MINISTERUL CULTURII NAȚIONALE ȘI AL CULTELOR  
SUBSECRETARIATUL DE STAT AL CULTELOR ȘI ARTELOR  
ARHIVA COMISIUNII MONUMENTELOR ISTORICE

Bis. Sf. Nicolae - Băneasa

București

1921 - 1948

# Restaurarea Ferestelor

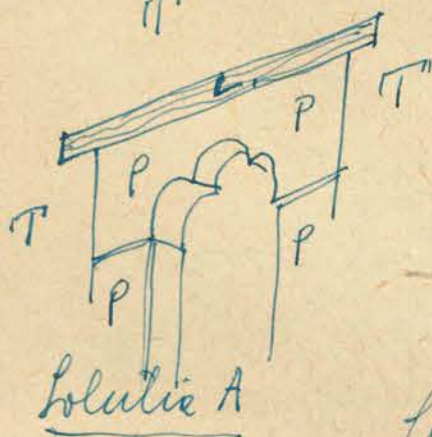
Arhitravele de lemn, erau deasupra  
fetei ferestru (niste scânduri lucrate cu  
barda de circa 4cm grosime și de 0,16  
lățime) și erau ținute astfel ca nu se  
vedeau în față, ten cruciale perzându-  
se pe fals cadrului de piatră.

Soluția A. Replicarea din lemn  
de stejar a acestor arhitrave  
care și rămân aparente  
deasupra cadrului de  
piatră.

Soluția B Lătiturarea  
lemnelor vechi, umple-  
rea locurilor cu  
beton și ascunderea  
lor sub ten cruciale.

Soluția C. Replicarea din  
lemn de stejar, garnisirea  
fetei anterioare cu curie pentru  
o mai bună prăz și ascunderea lor  
sub ten cruciale: săi păstru procedeul  
de construcție, ascuns.

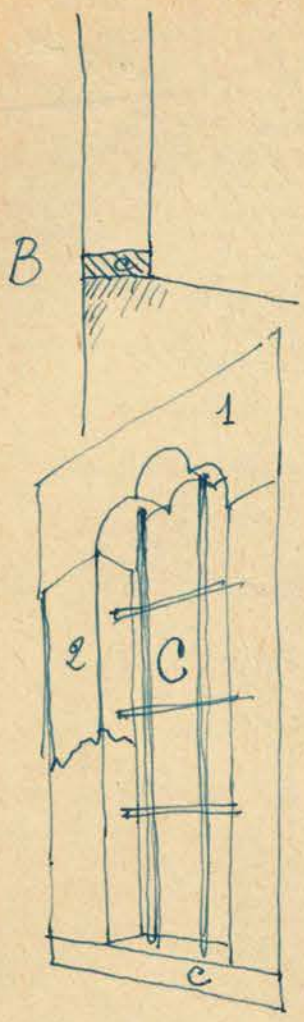
(Nu știm dacă gurile  
inferioare ale ferestrelor au fost  
sau nu modificate.) În cazul  
când nu se găsește nici o

modificare la gurile, și pentru întărire de ea

cred că e mai bună pentru copertina inferioară  
 trebuie săpat în zidul existent  
 un loc pentru ea (A) sau  
 dacă această copertină trebuie să  
 aşezată peste zidăria existentă  
 (B).
